## MEMOIRE DE REPONSE A LA DIRECTION REGIONALE DE L'ENVIRONNEMENT, DE L'AMENAGEMENT ET DU LOGEMENT AUVERGNE-RHONE-ALPES

(Réf DREAL : Courrier du 13/07/2022, transmis à Millereau SARL)

*Les éléments de réponse joints au présent mémoire seront intégrés au dossier d'étude d'incidence de manière à le compléter (Document Réf. BE/mil.ser63.icpe-DAE/11.2021/fl.rev0).*

**Schématisation des zones humides identifiées d'après les habitats**

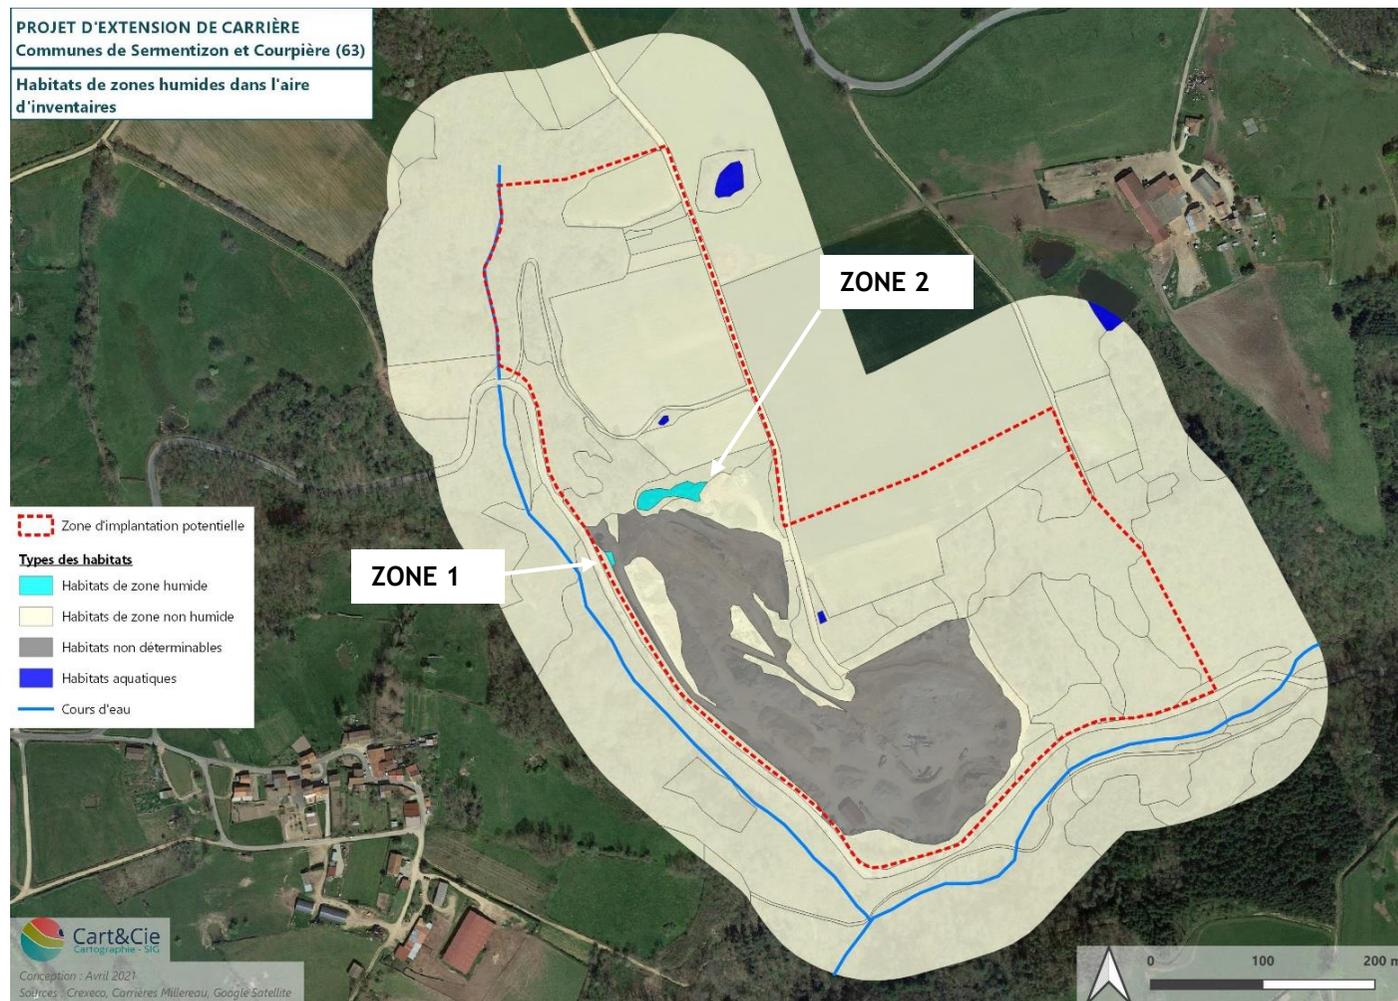
- ✎ Prise en compte des zones humides : description, intérêt écologique et mesures ERC (éviter, réduire, compenser) éventuelles ;
- ✎ Précisions sur le bassin versant intercepté par la carrière et gestion des eaux de ruissellement ;
- ✎ Etat des lieux vis-à-vis du SAGE : précision sur les valeurs seuils à respecter pour les eaux en sortie de décantation.

Il convient cependant de préciser que les deux zones humides, objet du courrier de la DREAL en date du 13 juillet dernier, ne sont pas des zones humides naturelles mais des secteurs remaniés par l'activité de la carrière au sein desquels s'est développée une végétation hygrophile, en raison du tassement des sols argileux qui favorise la rétention d'eau. Leur fonctionnalité écologique est donc faible : biodiversité et (reproduction des amphibiens) et stockage des eaux de ruissellement. Les données relatives à ces deux zones humides sont précisées ci-après.

■ **Zone 1**

Il s'agit d'une mare à massettes couvrant une surface de 60 m<sup>2</sup>. Cette petite mare s'est formée dans le fossé humide le long de la voie d'accès à l'Ouest. La végétation y est dominée par la plante héliophyte *Typha Latifolia*.

Cette zone ne sera pas impactée par le projet et servira toujours de stockage des eaux de ruissellement du fond de carrière, le long de la piste d'accès. Cette zone fait l'objet d'une mesure d'évitement.

■ **Zone 2**

Il s'agit d'une saussaie marécageuse couvrant une surface de 750 m<sup>2</sup>. Cette végétation hydrophile se développe à la faveur de tassements sur des sols argileux créant des imperméabilisations localisées et de la rétention d'eau en périphérie Nord de la zone d'exploitation actuelle de la carrière. Elle est dominée par la plante *Salix Atrocinerea* qui forme un manteau arbustif relativement dense réduisant l'intérêt de la zone qui se limite à une flore très commune et peu diversifiée. La strate herbacée est peu développée.

Cette zone s'est constituée en raison de l'exploitation de la carrière actuelle. Les passages d'engins et les mouvements de terre ayant favorisé la création de dépressions inondables au sein desquelles se développent une végétation hygrophile. Cette zone est donc directement liée à l'exploitation et vouée à régresser puis à disparaître au profit de boisements mésotrophes après l'arrêt de l'exploitation. De plus, elle est régulièrement perturbée puisqu'elle est utilisée comme site de dépôt des matériaux d'extraction : stériles et terre végétale. Il s'agit d'un milieu anthropique et temporaire.

Pour cette raison, il n'a pas été jugé nécessaire de prévoir des mesures compensatoires spécifiques pour la destruction de cette zone humide.

Représentation du bassin versant intercepté

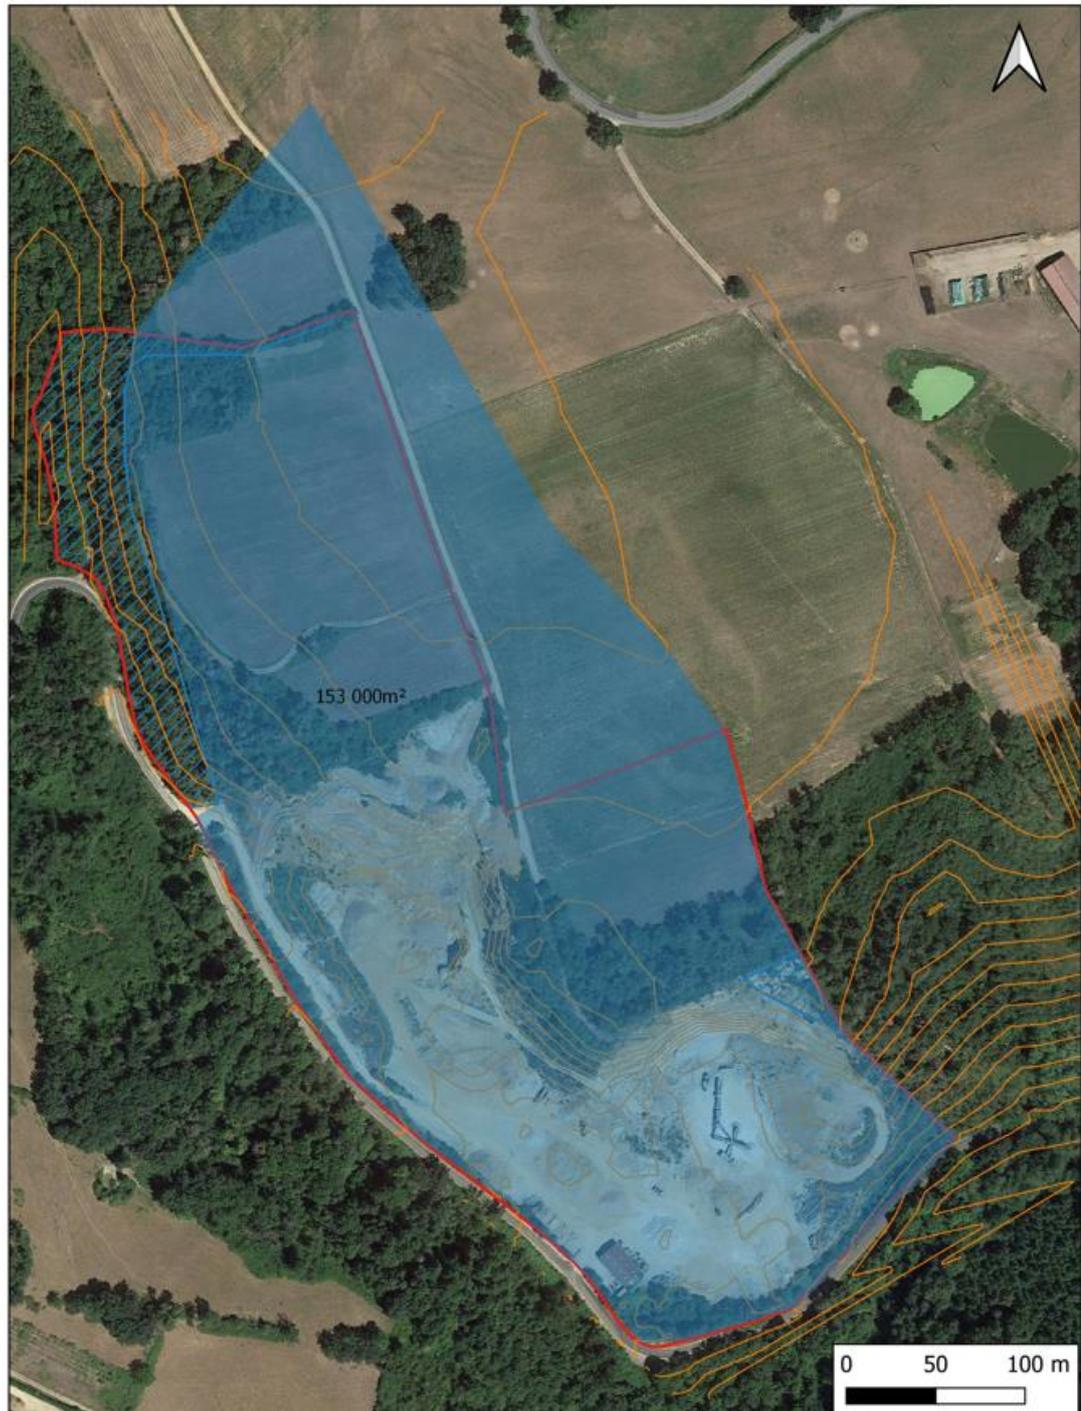
Le bassin versant intercepté par le site d'exploitation de la carrière est représenté sur la figure page suivante.

Le bassin versant intercepté représente une superficie de 15,3 ha. La surface d'exploitation de la carrière est de 13 ha.

Compte tenu de ces éléments, la capacité de rétention des eaux de ruissellement à prévoir est estimée à 400 m<sup>3</sup>, soit 480 m<sup>3</sup> en prévoyant un facteur de sécurité de 20 %.

- soit infiltrées dans les failles et diaclases.
- soit ruisselantes au droit du site et doivent alors être transférées vers un bassin de décantation de 100 m<sup>3</sup> permettant la sédimentation des matières en suspension (MES) entraînées par les eaux, avec surverse vers la mare de 380 m<sup>3</sup> jouant le rôle de rétention et d'infiltration (soit 0,65 m en moyenne x 600 m<sup>2</sup>).
